הנדון : מכרז פומבי מספר 04/2024 לשיפוץ חדרי לידה במרכז הרפואי הלל יפה - מענה על שאלות הבהרה

להלן מענה על שאלות הבהרה למכרז שבנדון.

C1-C1

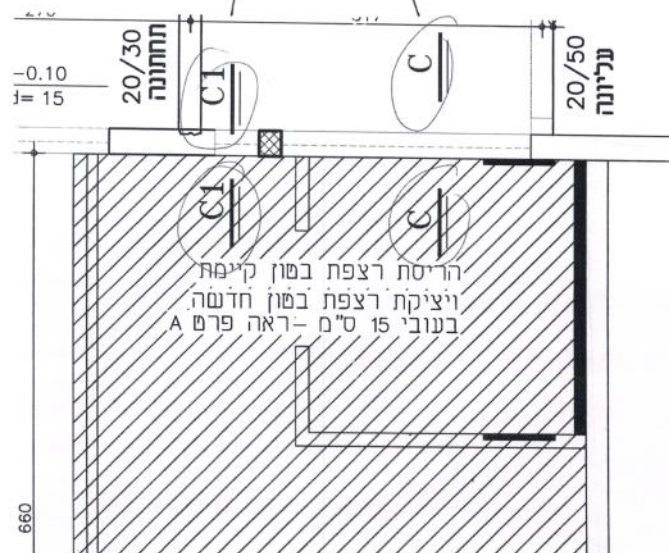
חתך C1 - C1 מתייחס לתוכנית K-03 (תוכנית רצפה), ומפרט חיבור קורה תחתונה

חדשה אל קורת בטון תחתונה קיימת.

חתך C-C מתייחס לתוכנית K-03 (תוכנית רצפה), ומפרט חיבור קטעים של
של חיבור רצפה חדשה לרצפה קיימת.

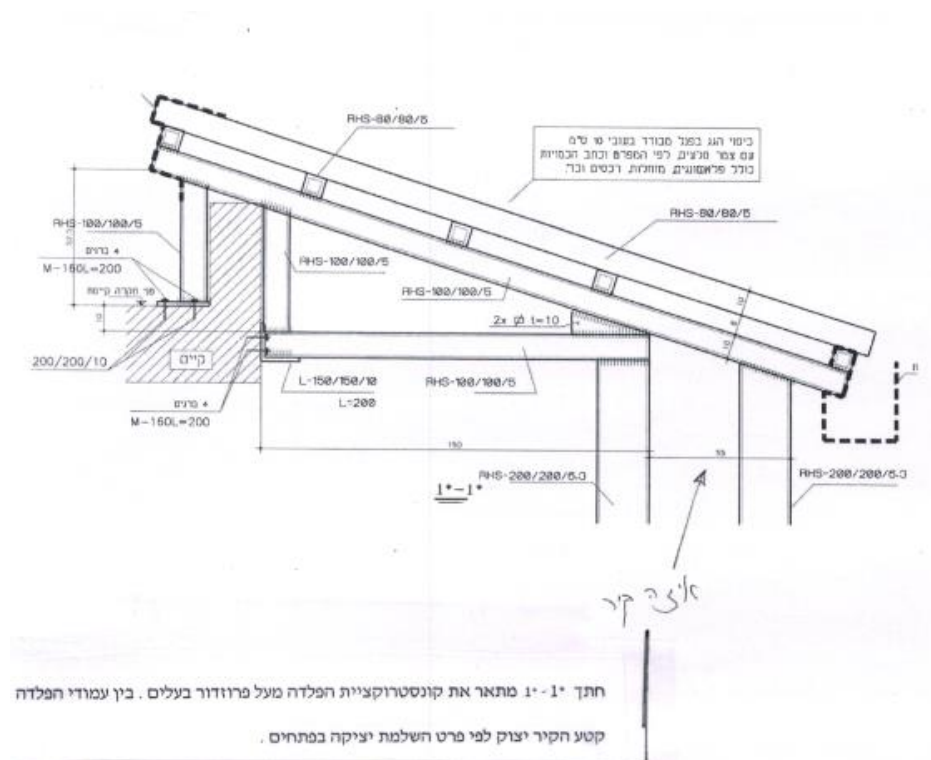
13.	ג'	פרוזדור בעלים – מצ"ב קטעי תכניות עם השאלות בגופן.	יש לראות מטה התייחסות על גבי התכניות.
14.	ג'	בשלב ג' מוגדר כ"השלמת פרוזדור בעלים" יש פרטי בינוי, אלומיניום שאינם באים לידי ביטוי בכתב הכמויות- יש להשלים את הסעיפים הרלוונטיים.	שלב ג' אינו מבוצע בשלב זה
